VYSVĚTLENÍ ZADÁVACÍ DOKUMENTACE Č. XIV

Název veřejné zakázky:	Oprava objektu Nádražní 4, Brno
Evidenční číslo ve VVZ:	Z2020-018926
Druh veřejné zakázky:	Stavební práce
Režim veřejné zakázky:	Podlimitní veřejná zakázka
Druh zadávacího řízení:	Otevřené řízení
Název zadavatele:	Statutární město Brno, městská část Brno-střed
Sídlo zadavatele:	Dominikánské nám. 196/1, 602 00 Brno
IČO / DIČ zadavatele:	44992785 / CZ44992785
Právní forma zadavatele:	801 - Obec nebo městská část hlavního města Prahy
Zastoupení:	Ing. arch. Vojtěch Mencl, starosta
Adresa pro doručování:	ÚMČ Brno-střed, Dominikánská 264/2, 601 69 Brno

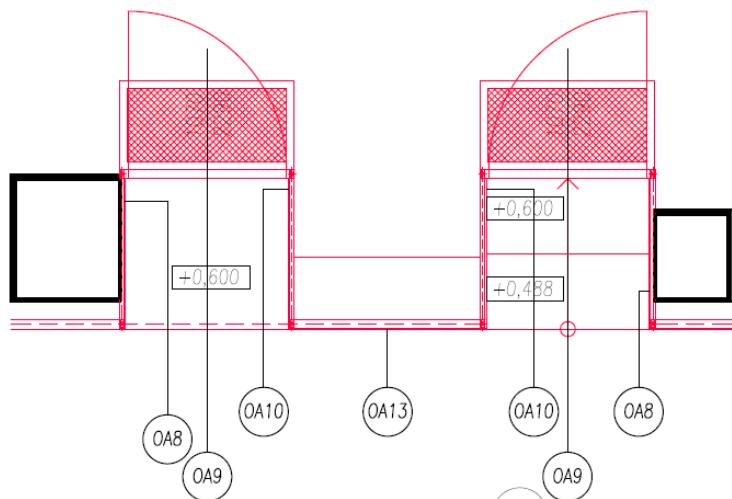
Ve vysvětlení zadávací dokumentace č. IX byl zveřejněn dotaz a odpověď č.24, že doplnění původního „bílého“ kamenného obkladu je v rámci položky 304, ale pod touto položkou jsou

nátěry ocelových konstrukcí.

304	783225600R00	Nátěry kov.stavebních doplňk.konstrukcí syntetické 2x email,	m2	126,37000		0,00
včetně pomocného lešení.						
Nátěr stáv.OK :						
Z3 : 19,85				19,85000		
Z5 : 20,3				20,30000		
Z27 : 11,0*2+6,0				28,00000		
Z28 : 0,6*0,6*2				0,72000		
OK pod terasou : 40				40,00000		
Z33 : 10,5				10,50000		
A2 : 6,0				6,00000		
konstrukce sirény na stře : 1,0				1,00000

Obklad se nachází v položce 301. Obklad stěn kamenem tvrdým, rovným tl. 2,5 a 3 cm. Číslo položky se mění, když se doplňují položky.
